의견제출통지서

출원인	성명	한국타이어앤테크놀로지 주식회사 (특허고객번호: 120120550993)
	주소	
대리인	성명	한상수
	주소	
발명자	성명	김병립
	주소	
발명자	성명	허정무
	주소	
발명자	성명	이명중
	주소	
발명자	성명	홍창효
	주소	
발명자	성명	손수진
	주소	
출원번호		10-2019-0116150
출원일자		2019.09.20.
발명의 명칭		차량용 비공기입 타이어 및 이의 제조방법

도면 비교

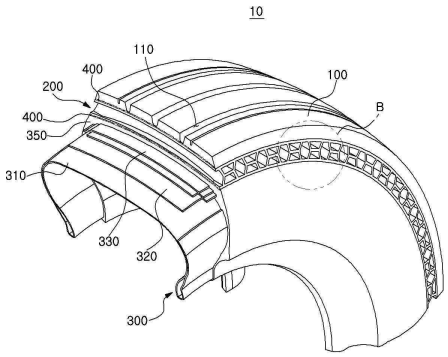
2-1. 이 출원의 청구항 제1항에 기재된 발명(이하, '제1항 발명'이라 하고, 이하 다른 청구항들에도 동일한 방식으로 표기함)과 반 공기입 타이어에 관한 **인용발명 1**을 비교하면 다음과 같습니다.

구성	제1항 발명	인용발명 1	비교
구성 1	지면에 접하게 되는 트레드부(100)	주행시 노면과 직접적으로 접촉되는 트레드부(100)	동일
구성 2	트레드부(100) 저부에 설치되며 충격을 완화시키는 스포크부(200)	트레드부(100)의 저부에 설치되며 충격을 분산 및 흡수하는 완충재역할을 하는 스포크(220)	동일
구성 3	타이어의 림(400)과 체결하기 위한 비드부(300)	반공기 타이어(10)의 림(도면부호 미도시)에 결합되는 비드(340)	동일

위 구성대비표에 나타낸 바와 같이, 구성 1 내지 3은 인용발명 1의 대응구성들과 동일합니다.

따라서 제1항 발명은 인용발명 1과 동일하므로, 특허를 받을 수 없습니다.
